**Avis de la mission régionale
d'autorité environnementale
Centre-Val de Loire
sur le système de chauffage et de climatisation du futur
centre aquatique dit « Balsané » de Châteauroux
Demande de permis d'exploitation
d'un gîte géothermique à basse température
Autorisation d'ouverture de travaux miniers**

N° 2019-2782

Schéma de principe de fonctionnement de l'installation. source : dossier

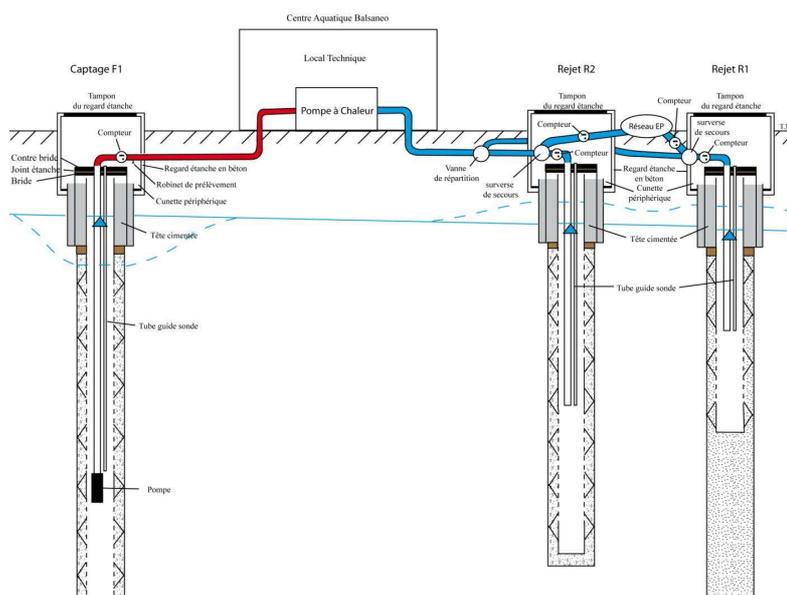
Par ailleurs, il est indiqué que l'installation comprend une surverse avec un rejet vers le réseau d'eaux pluviales⁴. Dans l'hypothèse d'un rejet par cette surverse, les eaux rejoindront l'Indre via le réseau de collecte des eaux pluviales. Le dossier de 2017 indiquait dans le résumé non technique du plan de gestion de la pollution du site qu'un volet relatif à la pollution des eaux serait réalisé avec une étude sur les flux de polluants réinjectés. L'autorité environnementale constate que ce complément est absent du dossier présenté.

L'autorité environnementale recommande de compléter le dossier par une analyse des risques de pollution du milieu en cas de rejets des eaux de forage par l'intermédiaire de la surverse.
